Piano Attuativo PA6

Intervento di trasformazione dell'ex Caserma Mameli

Verifica della Progettazione Preliminare

VALUTAZIONE PREVISIONALE DEL CLIMA ACUSTICO

Figura 1 – Individuazione dei ricettori dei nuovi edifici residenziali non compatibili alla classe acustica III di progetto

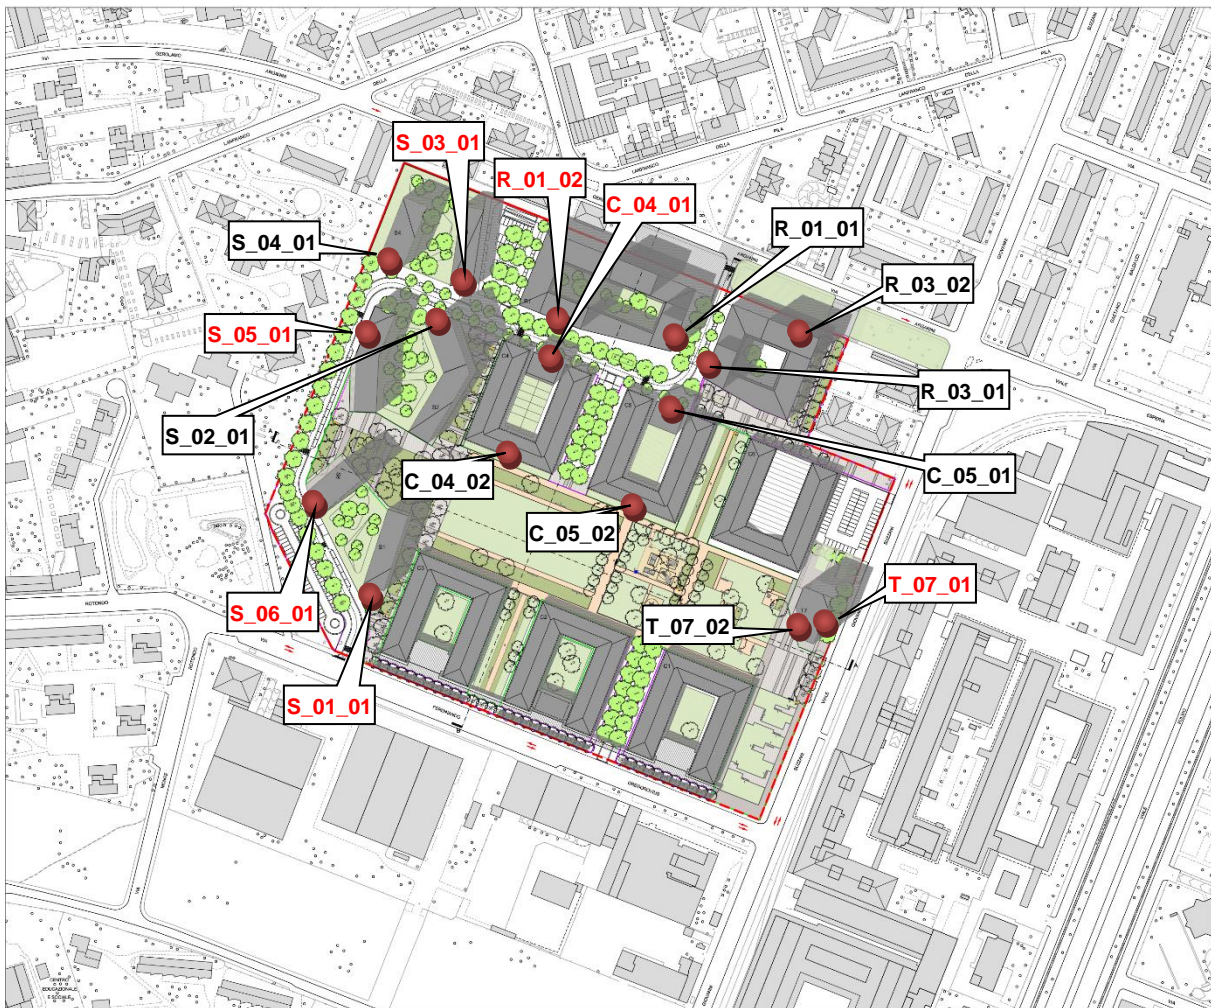
1. verifica della conformità dell'intervento sulla base dei valori limite della classe III, come da indicazioni del Disciplinare di attuazione della Classificazione Acustica;
2. riportare i risultati delle simulazioni ante operam presso il ricettore M_01;
3. eseguire la verifica dell'impatto acustico generato presso i ricettori esterni ubicati nell'area a nord-ovest del Piano attuativo.

Le analisi condotte hanno evidenziato che il cambiamento di Classe Acustica con la classe acustica di progetto, Classe III, comporta delle criticità in corrispondenza di alcuni ricettori residenziali ubicati lungo viale Suzzani e sulla nuova strada di progetto, per il quale le misure e gli accorgimenti descritti al Capitolo 7 della precedente valutazione di clima acustico (Linee di indirizzo del Masterplan a seguito dell'analisi del clima acustico attuale) non sono risultati sufficienti a garantire livelli in facciata coerenti con i limiti di immissione di Classe III.

- ❑ L'edificio di nuova costruzione T7, a destinazione funzionale mista, collocato in prossimità di Viale Suzzani, caratterizzata da un rilevante flusso veicolare. I livelli acustici in facciata risultano superiori ai limiti di legge, con riferimento al periodo diurno e notturno, in corrispondenza di tutti i 13 piani dell'edificio.
- ❑ Gli edifici C_04, R_01, S_03 e S_05 collocati in prossimità della nuova strada di progetto. I livelli acustici in facciata risultano prossimi ma superiori ai limiti di legge con riferimento al periodo diurno e notturno per i piani bassi degli edifici.

- Gli edifici S_06 e S_01, collocati lungo la nuova strada di progetto e che risentono anche della rumorosità proveniente dal traffico di via Gregorovius. I livelli acustici in facciata risultano prossimi ma superiori ai limiti di legge con riferimento al periodo diurno e notturno per tutti i piani degli edifici.

Figura 2 – Individuazione del ricevitore M_01

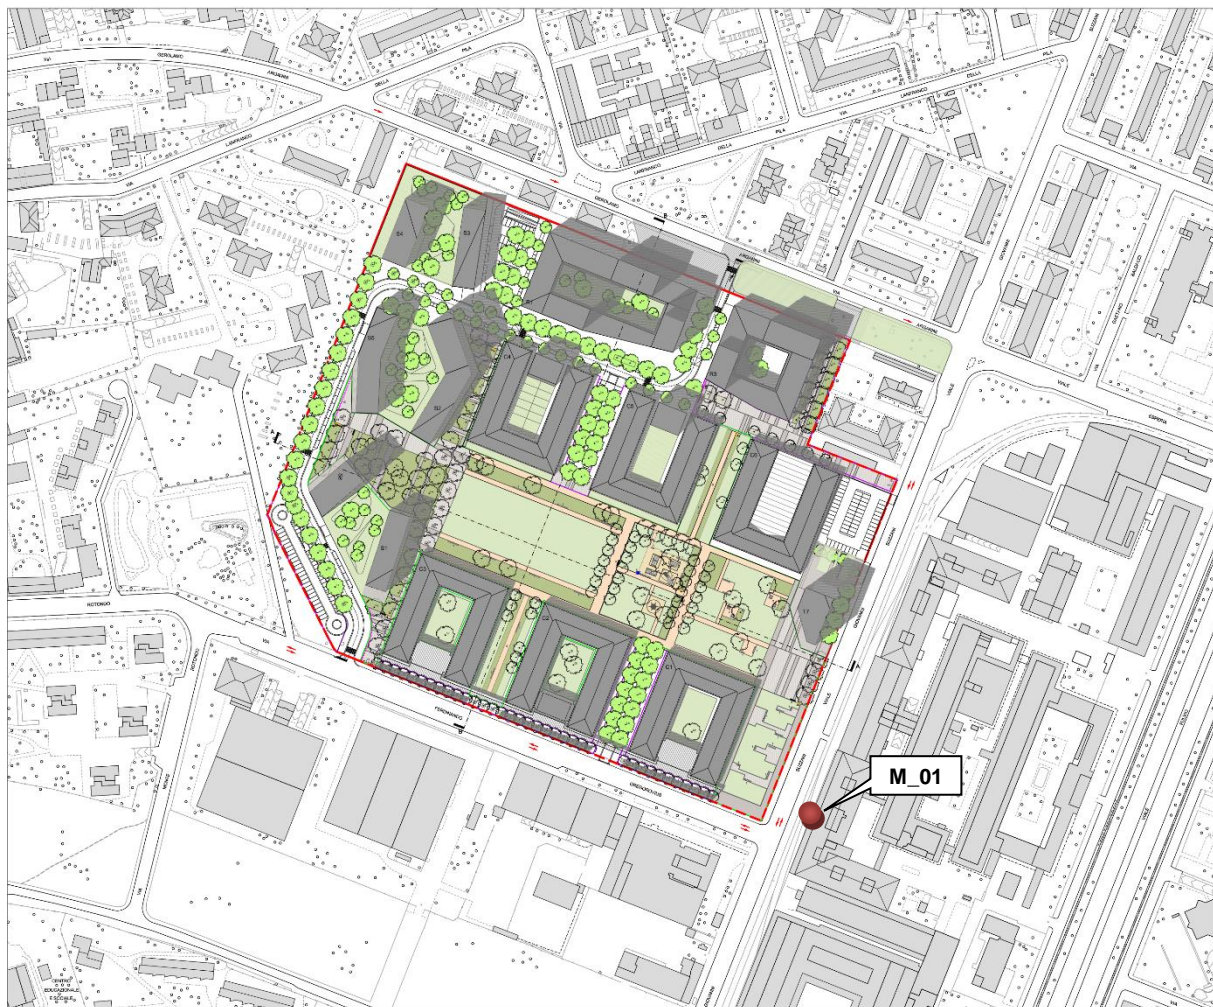
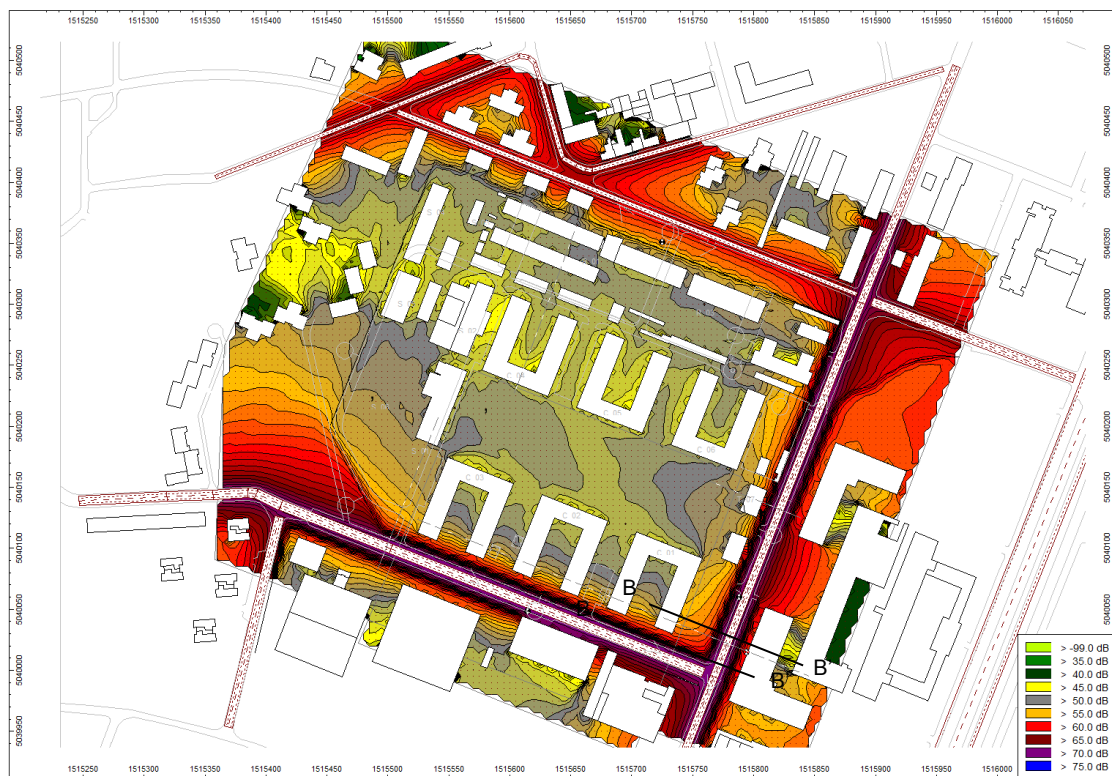
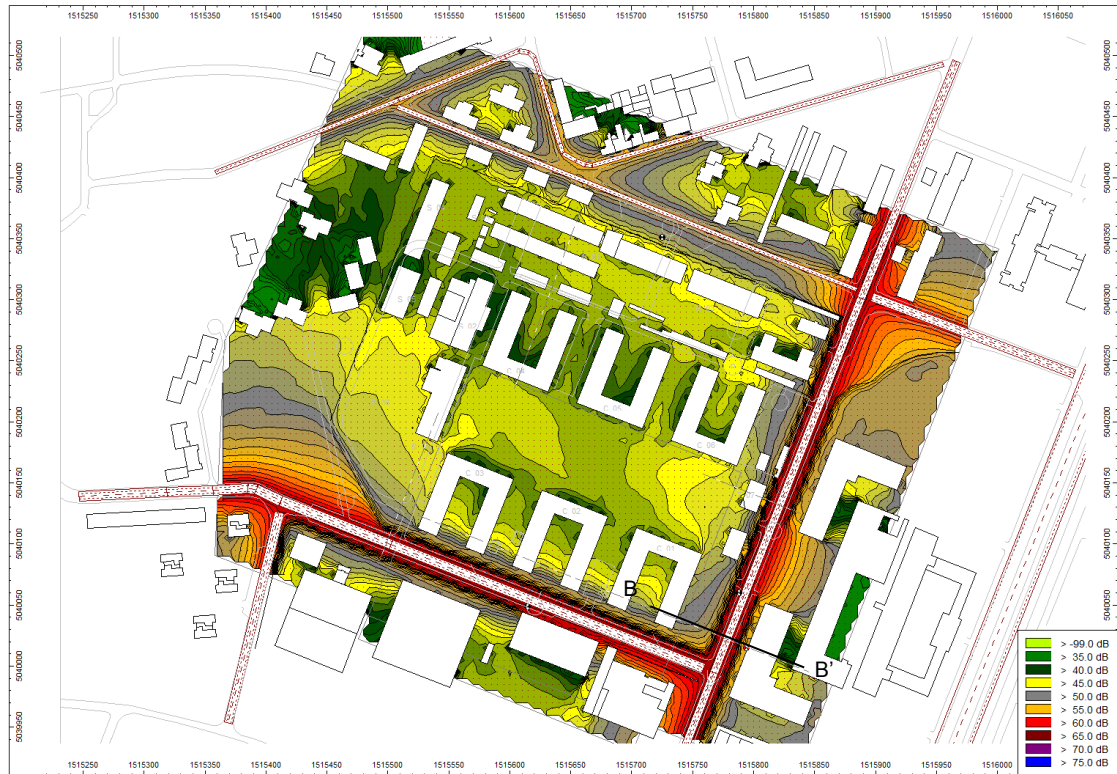
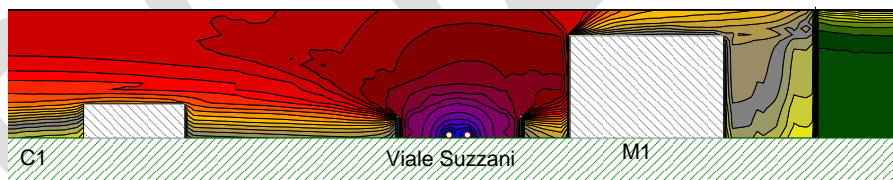
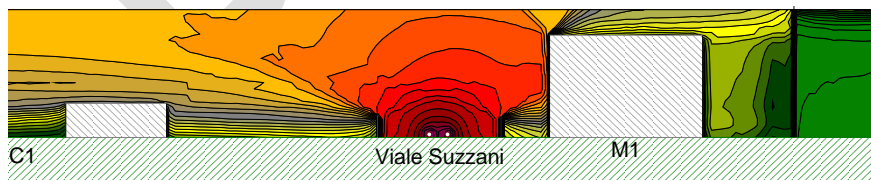
La valutazione previsionale di clima acustico aveva evidenziato una non conformità nel post operam che era stata attribuita al traffico pre-esistente su viale Suzzani; la richiesta di integrazione chiede di esplicitare i valori ottenuti dal modello previsionale anche nell'ante operam, precedentemente non riportati, per verificare che il superamento dei limiti non sia riconducibile all'insediamento in progetto.

I valori ottenuti verificano la non conformità anche nello scenario ante operam, confermando che i superamenti riscontrati dipendono dal traffico pre esistente su viale Suzzani e non sono attribuibili al nuovo insediamento in progetto.

Il confronto tra ante e post operam in corrispondenza del ricettore M_01 mostra che l'insediamento in progetto non comporta nessuna variazione del clima acustico esistente.

Figura 8 – Individuazione dei ricettori esterni a nord ovest del comparto

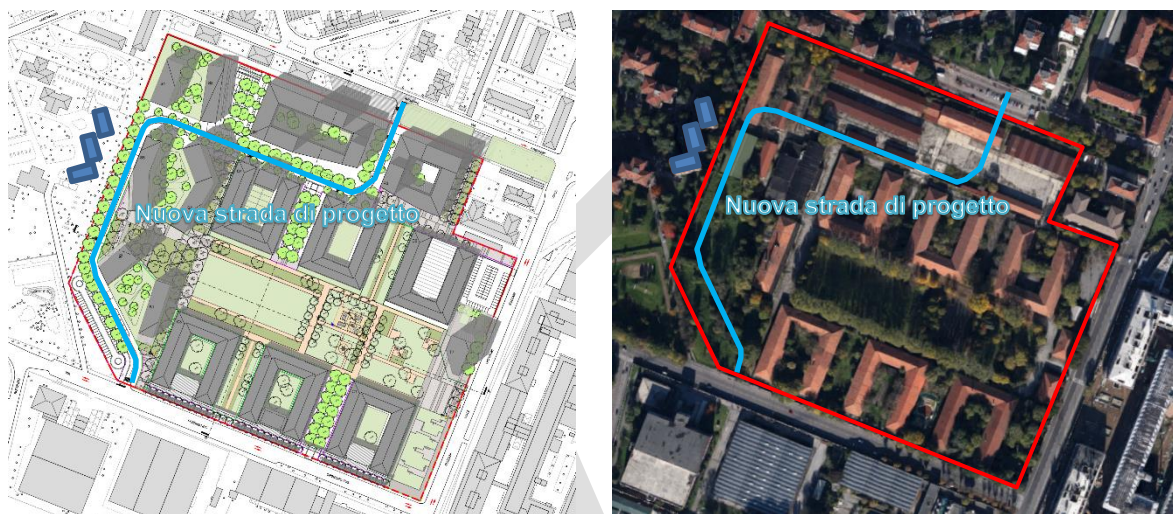
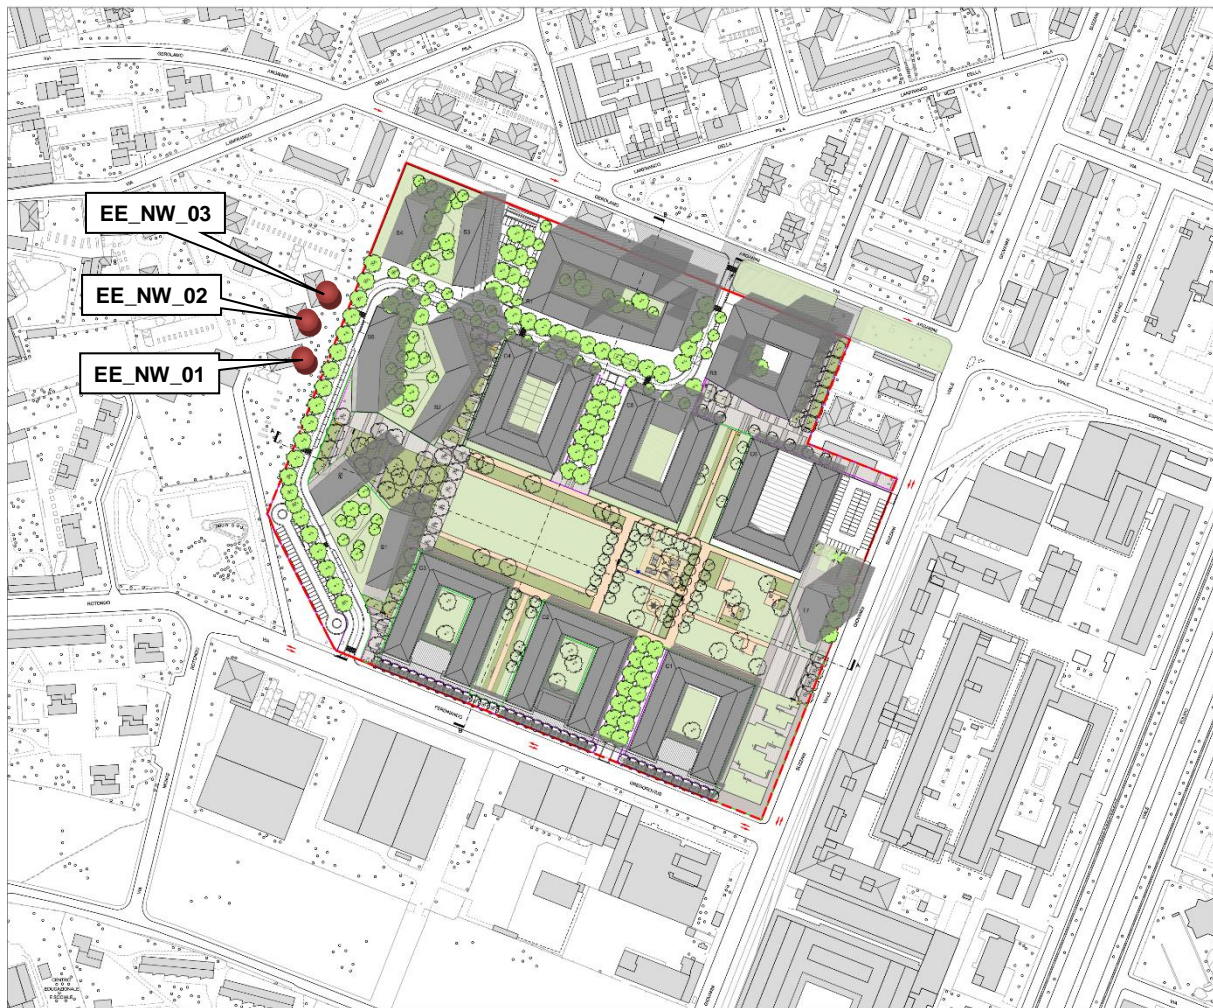
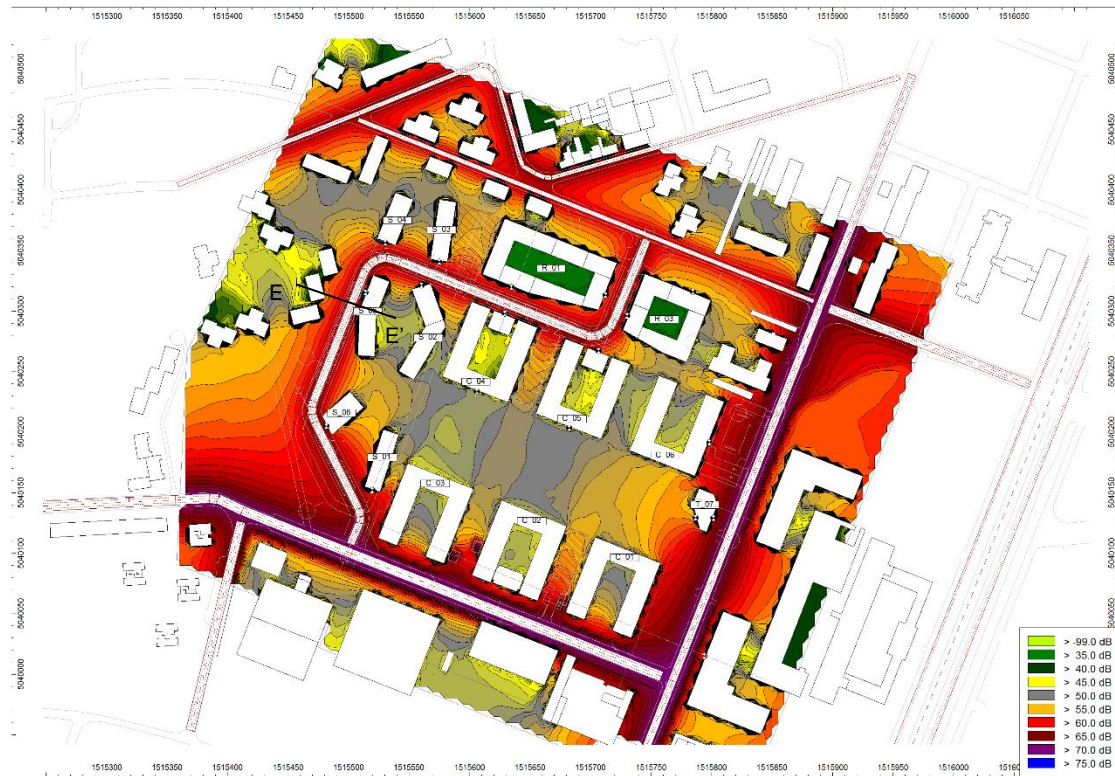
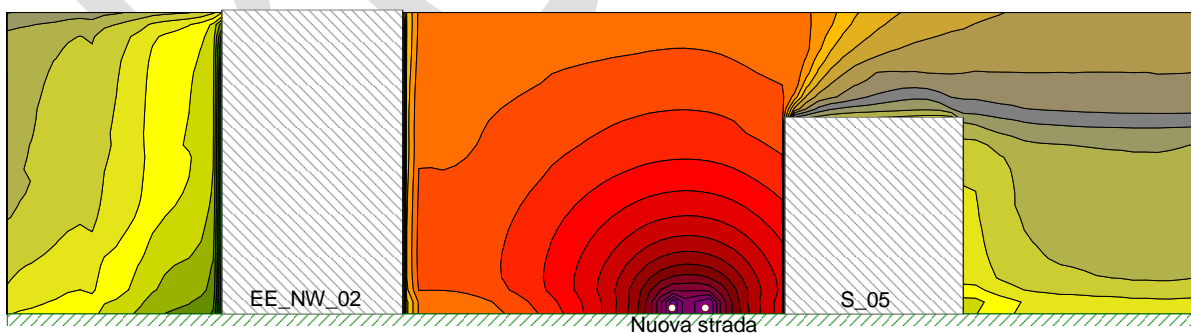
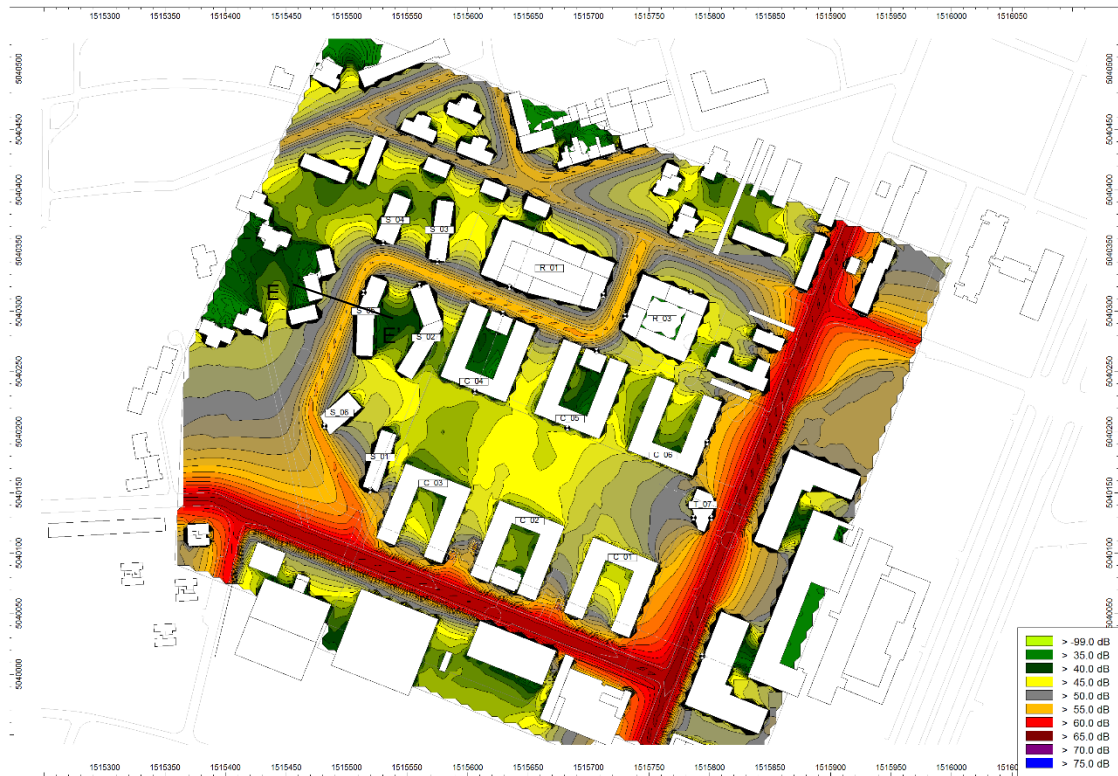
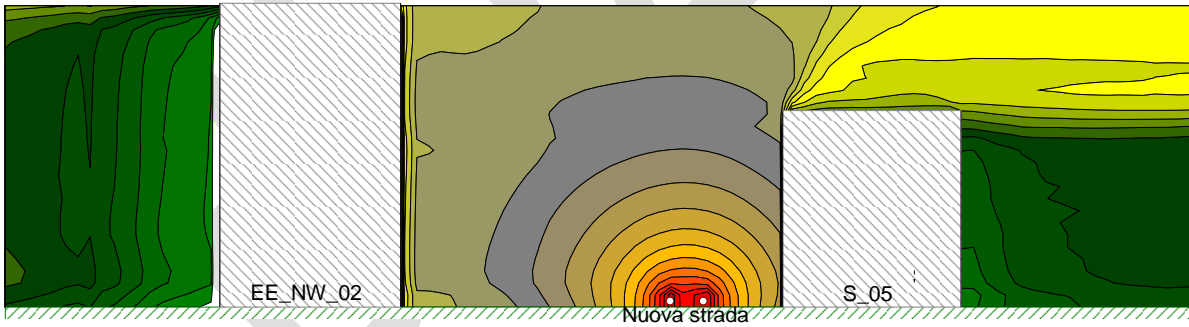
Il parere tecnico individua degli edifici residenziali ubicati a nord-ovest del comparto, che potrebbero risentire dell'emissione sonora generata dalla nuova strada di progetto. Gli edifici sono tre palazzi alti 22,5 metri costituiti da un piano terra che funge da atrio e ulteriori 7 piani residenziali soprastanti.

I risultati evidenziano come la verifica del criterio assoluto d'**immissione** risulti soddisfatta a tutti i ricettori oggetto dell'integrazione, sia per il periodo diurno che per il periodo notturno.

I risultati evidenziano come la verifica del criterio assoluto di **emissione** risulti ampiamente soddisfatta in tutti i nuovi ricettori.

I valori d'emissione sono sempre inferiori a 25 dB(A); valori così contenuti permettono di valutare positivamente anche il rispetto del limite d'immissione **differenziale** per quanto riguarda il disturbo determinato dalle sorgenti a servizio della "Struttura pubblica di interesse generale" in tutti i periodi di riferimento, diurno e notturno.
